# Einsprache

## **Bebauungsplan Kernzone Winkel**

öffentliche Auflage vom 14. Sept. bis 13. Okt. 2015

Abb. 1: Der Gewässerraum am Seeufer (15m) überlappt mit den Baubereichen Sternen, Süd 2 und Süd 4

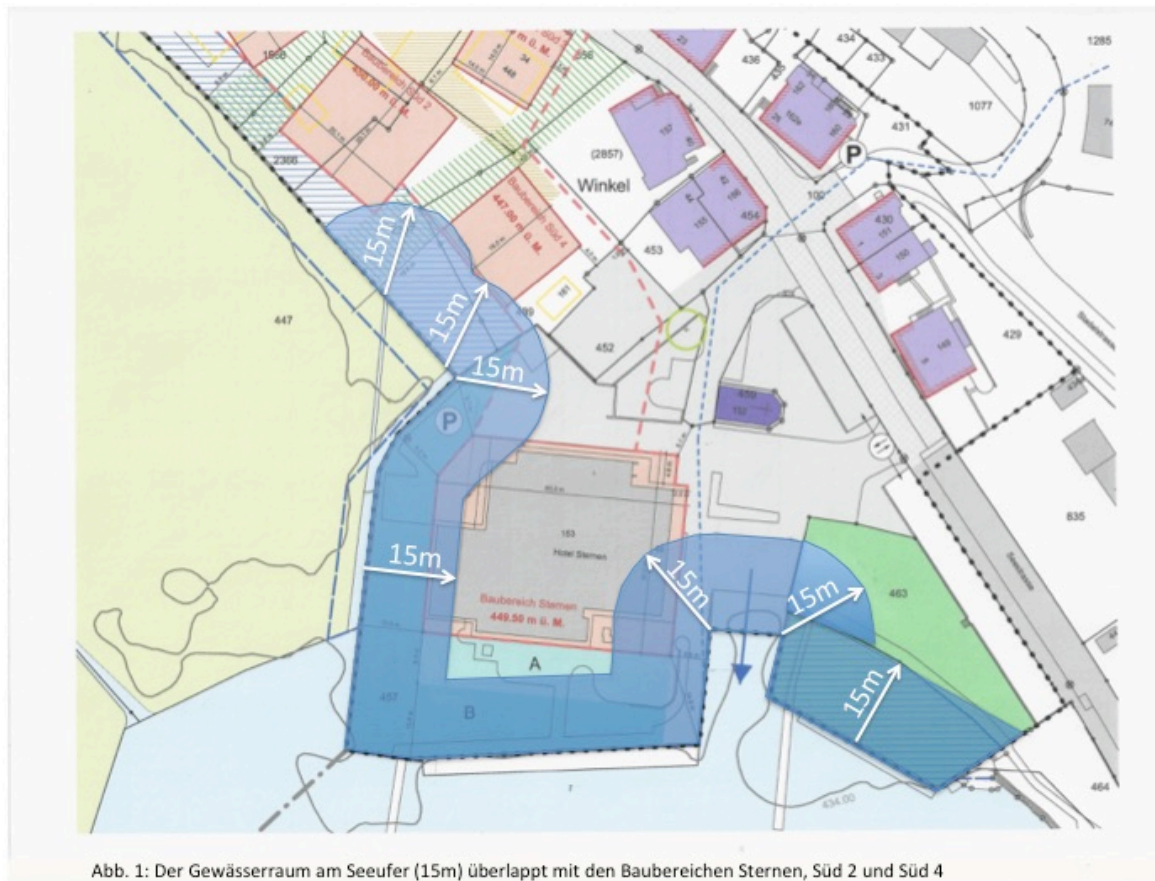
Der BP sieht im weiteren in den Bereichen Sternen, Süd 2 und Süd 4 Baubereiche vor, welche in den von der Gewässerschutzverordnung Art. 41b geforderten freizuhaltenden Gewässerraum hineinragen (s. Abb. 1).

Die beiden offenen Gräben westlich des Sternenareals sind bei einem Pegelstand von 434 m.ü.M. mit eingestautem Seewasser geflutet. Somit ist auch ab ihrem Ufern ein Gewässerraum von 15 Metern einzuhalten. Ein Blick auf den BP zeigt, dass sowohl die Baubereiche Süd 2 und Süd 4, die geplante Tiefgarage als auch das Hotelgebäude und die Baulinien für einen künftigen Erweiterungs- oder Neubau des Hotelgebäudes diese Bestimmung z.T. massiv verletzen (siehe Abb. 1).

Selbstverständlich gilt für bestehende Bauten und Anlagen ein Bestandschutz. Der BP-Entwurf darf aber nicht prophylaktisch, im Widerspruch zur genannten Bestimmung der GSchV vier Baubereiche (Süd 2, Süd 4, Sternen und Tiefgarage im Bereich Sternen) vorsehen, die teilweise in den freizuhaltenden Gewässerraum ragen.

Im Weiteren schreibt das BZR im Art. 25 Abs. 3 vor, dass am Rand der Riedschutzzone in einem Streifen von 10 m Breite ab dem Schutzperimeter weder Dünger noch Pestizide ausgebracht oder gelagert (Komposthaufen) werden dürfen. Da technische Vorkehrungen zur Verminderung der Ausschwemmung die natürliche Versickerung und damit den Wasserhaushalt des Rieds stören, würden sie im Widerspruch zum Abs. 2 des genannten Artikels stehen und können deshalb nicht vorgesehen werden. Art 21 und 22 der Sonderbauvorschriften reduzieren in Kombination mit dem BP die Breite des "Schutzstreifens" in unzulässiger Weise bis auf 5 m (statt 10 m) am Rand der Riedschutzzone und bis auf 9.2 m (statt 15 m) im Gewässerraum des Baubereichs Sternen.
